Oppsummering av mottatte uttalelser til konsekvensutredninger og konsesjonssøknad for Johan Sverdrup

Oppsummering av høringsuttalelser til
konsekvensutredninger

Doc. No.
RE-PM312-00182
Valid from
2015-02-11

Rev. no.
01

14.1 Gyteområder for øyepål.

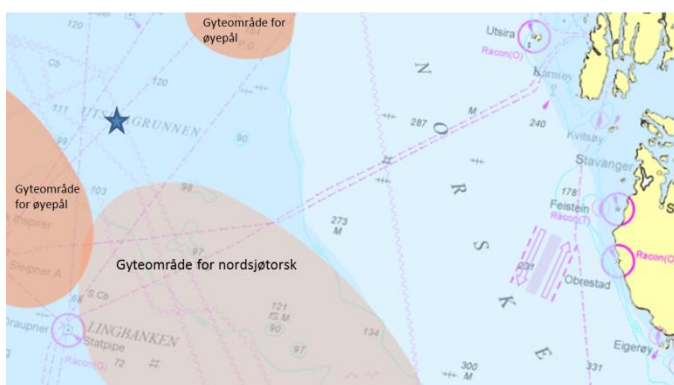
Havforskningsinstituttet skriver at påstanden i konsekvensutredningen om at «Det er ikke kjent at det finnes noen spesielt sårbare gyte- eller oppvekstområder ved eller rundt Johan Sverdrupfeltet» ikke er helt korrekt. Det finnes et viktig gyteområde for øyepål som grenser helt opp mot Johan Sverdrup-feltet. Gytekartene for øyepål kan ses på <http://www.imr.no/geodata/geodataHI.html>. Havforskningsinstituttet kunne derfor ønske at det ble gitt en litt mer grundig redegjørelse for hvilke konsekvenser utbygging og drift av Johan Sverdrup vil kunne ha på gyteområdet for øyepål. Havforskningsinstituttet gjør også oppmerksom på at gyte- og oppvekstområdene for de ulike fiskeartene kan endre seg over tid som følge av naturgitte forhold og klimaendringer.

Gyteområdene for de ulike fiskeartene, og særlig de som gyter pelagisk, er ikke statiske. Avgrensingen av gyteområder for øyepål antas derfor å være relativt grovmaskede omslutninger omkring de arealene der det er registrert gyting. Minste avstand fra feltcenteret og til yttergrensen av det nærmeste øyepål-området er 20-25 km, og så vidt vi kan se er det ingen av de planlagte borelokalitetene som vil være vesentlig nærmere noen av de markerte gyteområdene.
